# PREFEITURA MUNICIPAL DE SÃO JOSÉ DOS PINHAIS

## PARECER TÉCNICO 064/2021 - GRUPO DE ACESSORAMENTO TÉCNICO

REQUERENTE: MRV ENGENHARIA E PARTICIPAÇÕES SA

PROCESSO: 202106282619161577 e 202010261819703654

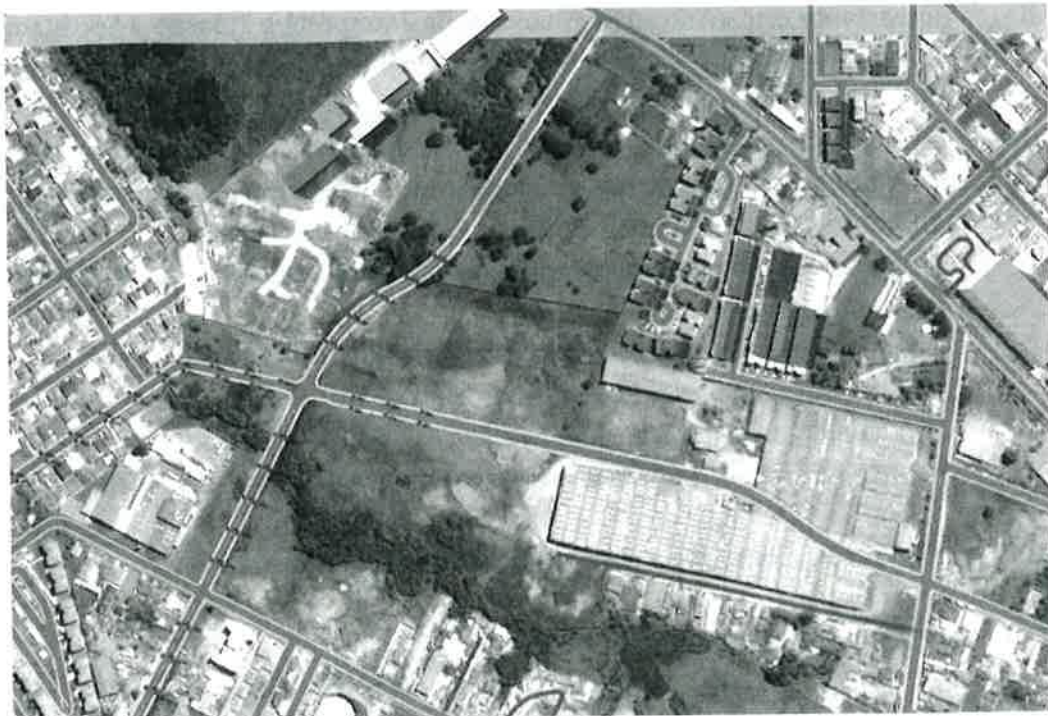
1. **Doação de área para o sistema viário:** o empreendedor deverá doar área para ampliação do sistema viário municipal, de forma a garantir a mobilidade urbana, conforme especificado na figura apresentada abaixo. A largura das caixas de via variam conforme indicado na referida figura. As áreas deverão ser demarcadas mediante levantamento topográfico planialtimétrico a ser analisado e aprovado pelas Divisões de Infraestrutura Viária e Loteamentos da Secretaria Municipal de Urbanismo, Transportes e Trânsito.
